ПАСПОРТ ДОСТУПНОСТИ объекта социальной инфраструктуры

- 1.1. Наименование (вид) объекта: МБОУ ООШ №18 п. Солони
- 1.2. Адрес объекта: 682089, Хабаровский край, Верхнебуреинский район, п. Солони, ул. Центральная, д. 1
3. Сведения о размещении объекта:
- отдельно стоящее здание 2 этажа, 1188,9 кв.м (панельное здание)
 - часть здания на 1 и 2 этажах _____
 - наличие прилегающего земельного участка (да, нет) 3577,69 кв.м;
- 1.4. Год постройки здания 1982, последнего капитального ремонта – нет
- 1.5. Дата предстоящих плановых ремонтных работ: 2019 год

**АКТ ОБСЛЕДОВАНИЯ
К ПАСПОРТУ ДОСТУПНОСТИ
объекта социальной инфраструктуры**

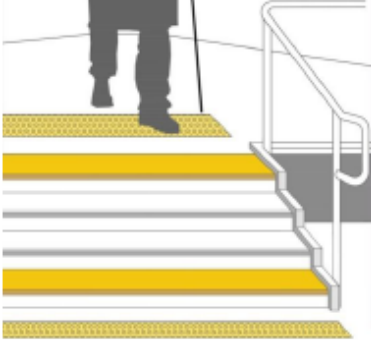
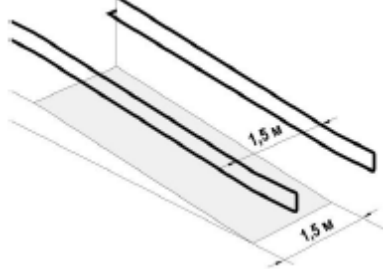
1.3.	Является ли маршрут движения гладким, обозначенным и с нескользящим покрытием?	<input type="checkbox"/> Да Осмотр			
1.4.	Какова общая протяженность маршрута доступного для МГН от остановки общественного транспорта до объекта?	Измерение 1800 метров

1.5.	Имеются ли на маршруте движения места отдыха с возможностью вызова и ожидания помощи?	<input type="checkbox"/> Да		Рядом с объектом установлен звонок для вызова тьютора

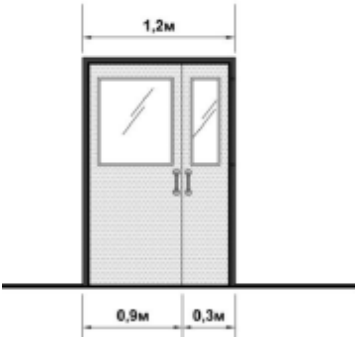
1.8.	Из всех доступных мест, по крайней мере, есть хоть одно доступное для микроавтобуса?	<input type="checkbox"/> Нет	Для каждых 6 парковочных мест, по крайней мере, одно должно быть доступно для	Доступные места не оборудованы.

микроавтобуса, но не менее одного на стоянку.		
1.9	Доступные места для автомашин, салоны которых приспособлены для инвалидов на креслах-колясках имеют: ширина боковых подходов не менее 2,5 м	<input type="checkbox"/> Нет Измерение:		Доступные места не оборудованы.	
Раздел 2. Входы в здание.					
Общие требования к зоне					
2.1.	Доступен ли главный вход в здание?	<input type="checkbox"/> Да Частично.			- Оборудовать

Лестница наружная

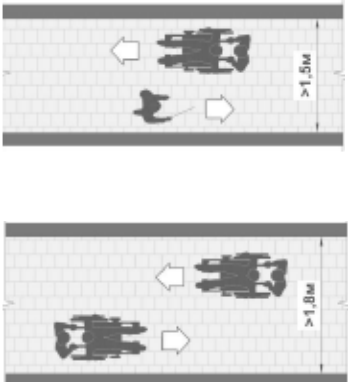
2.3	<p>Наружные лестницы и пандусы должны иметь поручни с учетом технических требований к опорным стационарным устройствам. При ширине лестниц на основных входах в здание 4,0 м и более следует дополнительно предусматривать разделительные поручни.</p>	<p><input type="checkbox"/> Нет Измерение:</p>		<p>Ширина лестницы на входе составляет 3,8 м.</p> 	<p>- Привести в соответствие</p>
-----	--	--	---	--	----------------------------------

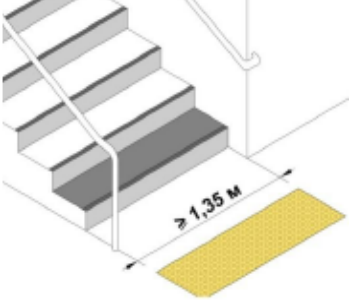
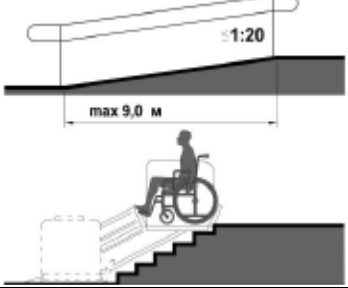
2.4.	Краевые ступени лестничных маршей выделены цветом или фактурой.	<input type="checkbox"/> Да Осмотр:		Две ступени лестницы выкрашены цветом. 	Соответствие
Пандус (наружный)					
2.5	Ширину марша пандуса следует принимать при исключительно одностороннем движении не менее 1,0м, в остальных случаях – по ширине полосы движения. Поручни в этом случае принимать по ширине полосы движения по ширине пандуса.	<input type="checkbox"/> Нет Измерение: 0,97 м		Отсутствует	- Привести в соответствие
Входная площадка (перед дверью)					
2.6	Входная площадка при входах, доступных МГН, должна иметь: Навес, водоотвод, а в зависимости от местных климатических условий – подогрев поверхности покрытия .	<input type="checkbox"/> Да Навес, водоотвод.		Поверхность покрытия уклона не имеет.	- Привести в соответствие

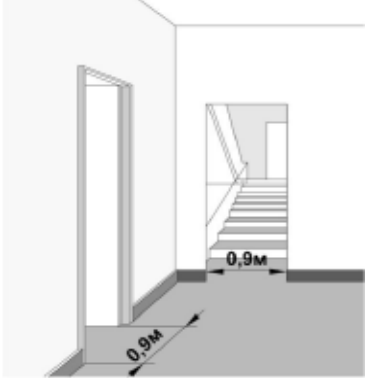
Дверь (входная)						
2.7	Входные двери должны иметь ширину в свету не менее 1,2 м.	<input type="checkbox"/> Нет Измерение: 0,91 м		Ширина входной двери 0,91 м.		- Привести в соответствие
2.8	Наружные двери, доступные для МГН, могут иметь пороги. При этом высота каждого элемента порога не должна превышать 0,014	<input type="checkbox"/> Нет Измерение: 0,05 м		Высота порога у наружной двери – 0,06м.		- Привести в соответствие

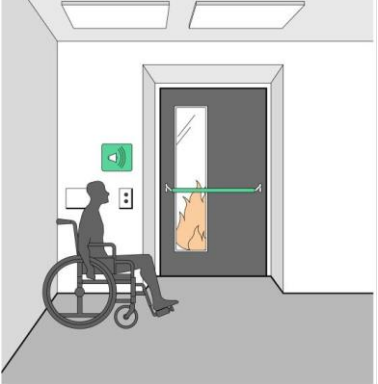
Раздел 3. Пути движения внутри здания (в т.ч. пути эвакуации).					
ОБЩИЕ требования к зоне.					
3.1	<p>Имеется ли хотя бы один доступный маршрут во все места общего пользования и обслуживания?</p> <p>После входа в здание имеется доступная для МГН, в том числе инвалидов колясочником информации о схеме движения инвалидов по зданию с указанием доступных мест общего пользования и обслуживания МГН.</p>	<input type="checkbox"/> Нет Осмотр: <input type="checkbox"/> Нет Осмотр:			<p>- Привести в соответствие</p> <p>- Привести в соответствие</p>
3.2	<p>Доступный маршрут имеет ровную поверхность, обозначен знаками и имеет нескользящее покрытие.</p>	<input type="checkbox"/> Нет			<p>- Привести в соответствие</p>

3.3	<p>Зона отдыха и ожидания для инвалида на кресле-коляске или пользующегося костылями (тростью), а также его сопровождающего через 25 – 30 м, и не менее одной на каждом доступном этаже.</p>	<input type="checkbox"/> Да			
Коридор (вестибюль, зона ожидания, галерея, балкон).					
3.4	<p>Ширина при движении кресла-коляски: в одном направлении - не менее 1,5м;</p> <p>при встречном движении – не менее 1,8 м.</p>	<input type="checkbox"/> Да Измерение: 1,64 – 2,6 м <input type="checkbox"/> Да Измерение:			<p>- Привести в соответствие</p>

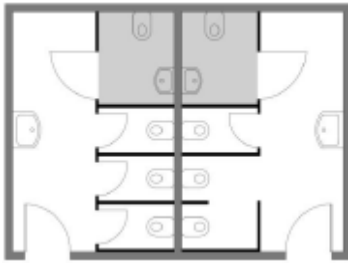
3.5	<p>При движении по коридору инвалиду на кресле-коляске следует обеспечить минимальное пространство для:</p> <p>поворота на 90° - равное - 1,2 x 1,2 м</p> <p>разворота на 180° - равное - диаметр 1,4 м .</p>	<input type="checkbox"/> Да Измерение: Диаметр 2,6 м			Соответствует
3.6	<p>Высота коридоров не менее 2,1 м.</p>	<input type="checkbox"/> Да			
Лестница (внутри здания).					
3.7	<p>Предупреждающие указатели, контрастно окрашенная поверхность на участках пола перед дверными проемами и входами на лестницы, перед поворотом путей движения на расстоянии 0,6 м.</p> <p>Зоны «возможной опасности» с учетом проекции движения дверного полотна должны быть обозначены.</p>	<input type="checkbox"/> Да Измерение:			Соответствие

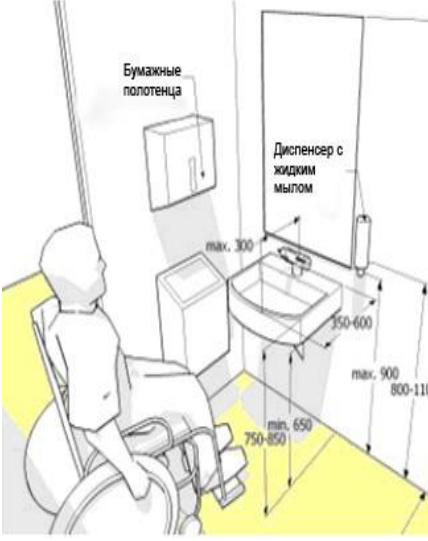
3.14	Каждая зона безопасности оснащена селекторной связью или другим устройством визуальной или текстовой связи с диспетчерской или с помещением пожарного поста (поста охраны)	<input type="checkbox"/> Нет		Здание оснащено звуковым оповещением.	- Привести в соответствие
3.15	Двери, стены помещений зон безопасности, а также пути движения к зонам безопасности должны быть обозначены эвакуационным знаком Е 21 по ГОСТ Р 12.4.026	<input type="checkbox"/> Да	 <p>Эвакуационный знак Е 21 по ГОСТ Р 12.4.026</p>	 <p>Эвакуационные знаки соответствуют ГОСТ.</p>	
3.16	На планах эвакуации должны быть обозначены места расположения зон безопасности.	<input type="checkbox"/> Нет Осмотр: не обозначены	 <p>Зона безопасности</p>		- Привести в соответствие
